设计修改单

工程名称	喀斯特石漠化防治与生态服务、丘陵区农林牧耦合生态过程观测研究平台 喀斯特石漠化防治与生态服务提升创新平台综合实验楼	设计编号	CYSJ(HZ-2024-42)	修改号	DX-02
建设单位	中国科学院亚热带农业生态研究所	专 业	电施	日 期	2026年05月

CDZAW1 充电桩电表箱系统图 (室外落地安装)

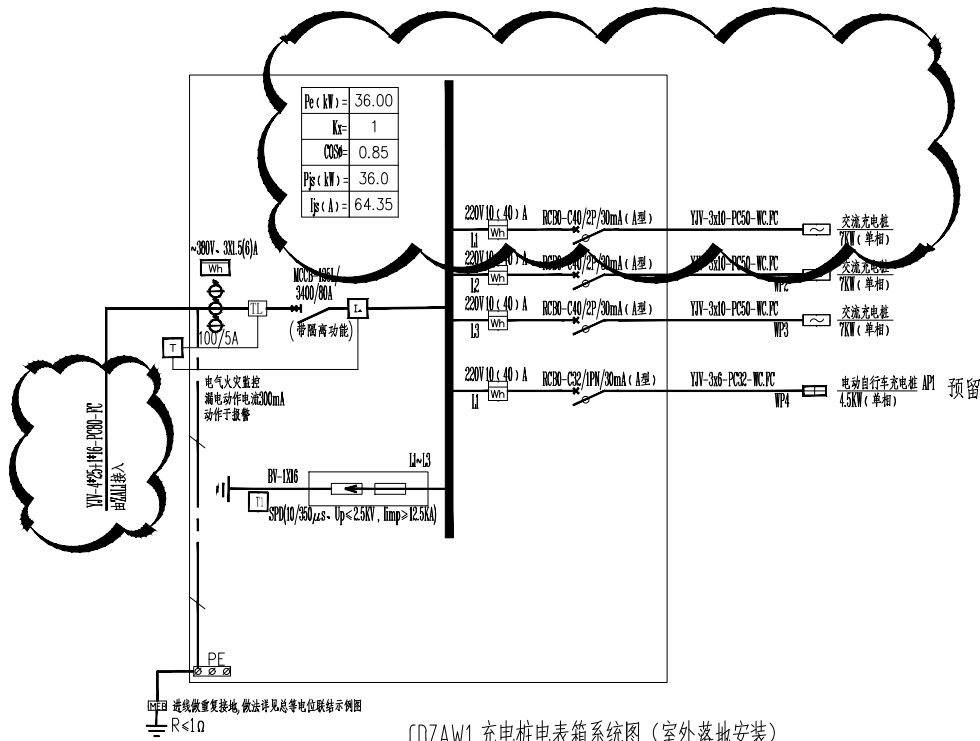
1、取消快充全部调整为慢充，室外箱变引入配电箱ZAL1总箱室外管线由2*PC150+2*PC100调整为2*PC150。

落地安装，底座做200mm以上，周围采取封闭措施
配电箱防护等级：IP55
